改善箇所説明図

不具合内容

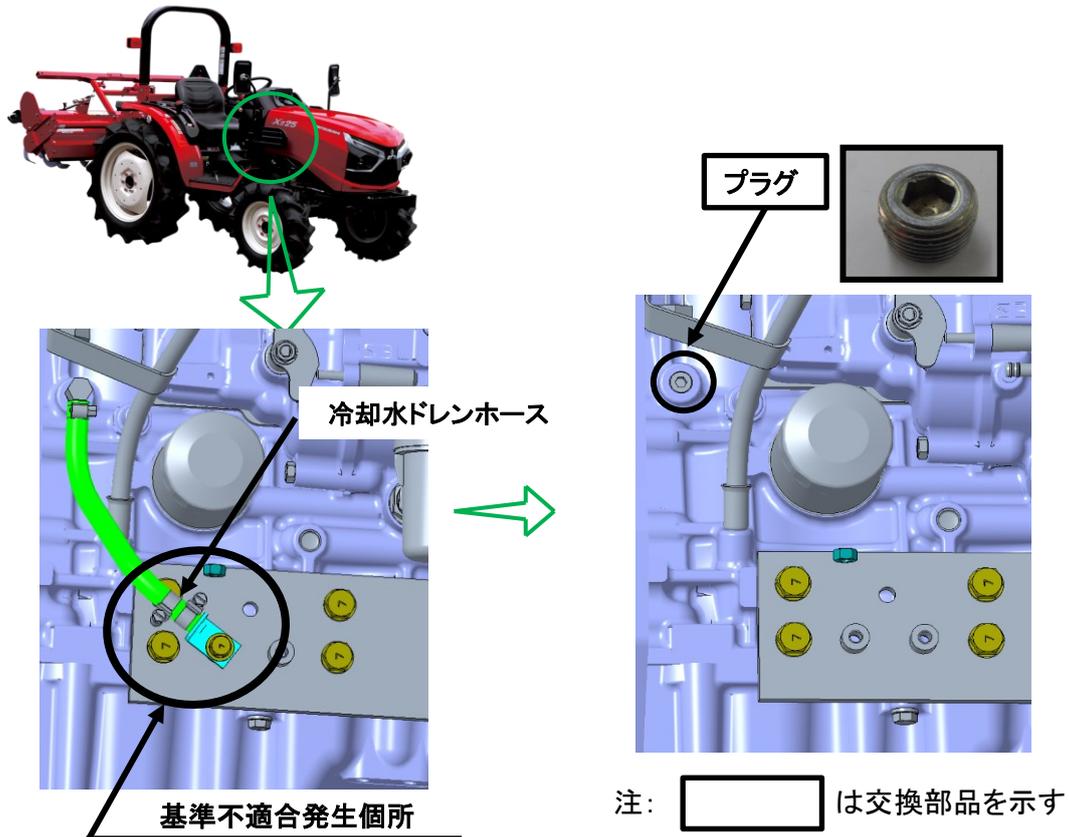
農耕トラクタの冷却装置において、冷却水ドレンホースの組付けが不適切なため、締結力が不足しているものがある。
そのため、その状態で使用を続けると、冷却水ドレンホースがピンから抜け出し、冷却水が漏れて、最悪の場合、エンジンが停止するおそれがある。

全車両、エンジンのシリンダブロックに取り付けられているジョイントとホース及びドレンキャップを外し、プラグに交換する。
取扱説明書に記載している、冷却水の交換についての内容を変更する。

下图の場所(シャーシフレーム右側後方)に白色マーキングを実施する。

作業完了の識別として白色マーキング
